Notat

Vår referanse: 22/7779-5

Uttale samferdsel og utemiljø, deling av eiendom, ny avkjørsel

Figur 2: Lengdeprofil

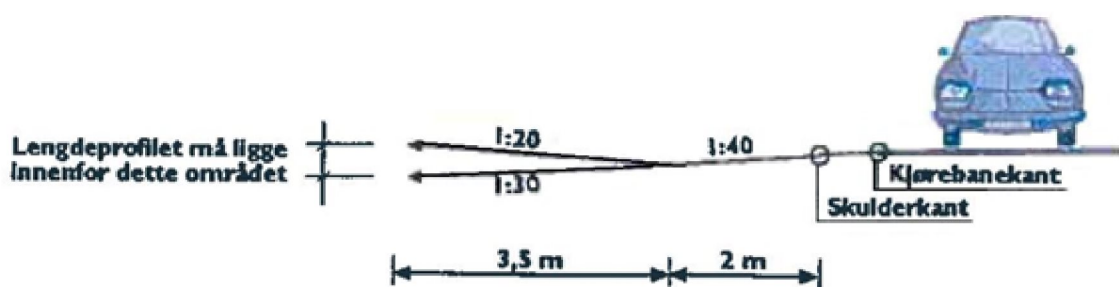
Tomten som ønskes fradelt ligger på en høyde hvor det er 3-4 meter høydeforskjell mellom kommunal veg og toppen av tomt. Avgjørende for avkjørsel, er hvor mye av høydeforskjellen som blir utjevnet.

Endelig fastsatt kotehøyde for grunnmur vil danne grunnlag for stigningsforholdet på avkjørsel.

Kommunens krav til stigning: Se utklipp.
